Silbido en el área de acción de la correa trapecial Poli-V

Fabricante: Opel, Vauxhall

Códigos de motor: C13DT, Z13DT,
Z13DTJ, Y13DT,
Z13DTH

INA 0029

Fig 1: Sustitución de producto

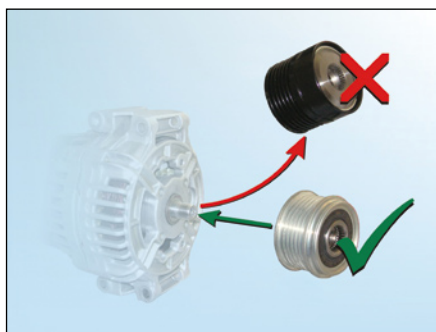
Polea libre del alternador defectuosa.

En los alternadores DENSO, el fabricante determina la sustitución de la polea original por una polea libre del alternador modificada de la marca INA (ver Fig. 1).

Fig 3: Diferenciación entre la polea libre del alternador INA 535 0063 10 (VALEO) y 535 0151 10 (DENSO)

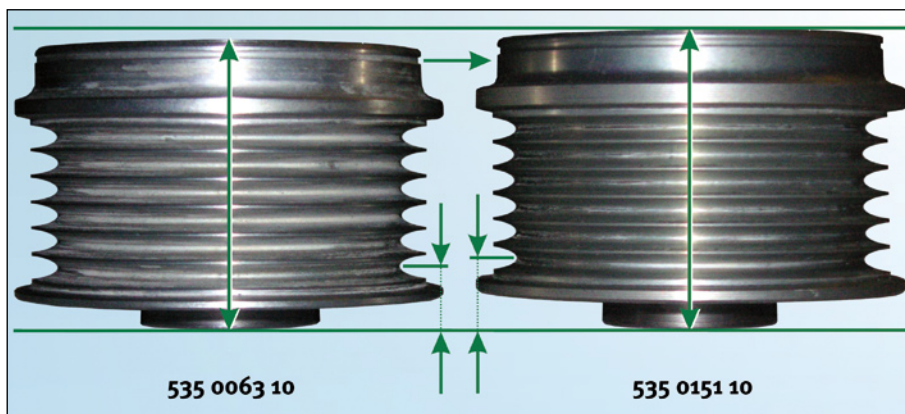
INA también dispone de una polea libre del alternador para alternadores VALEO. Dada la dificultad para distinguir ambas poleas ópticamente, tenga en cuenta las marcas de identificación (ver Fig. 3).
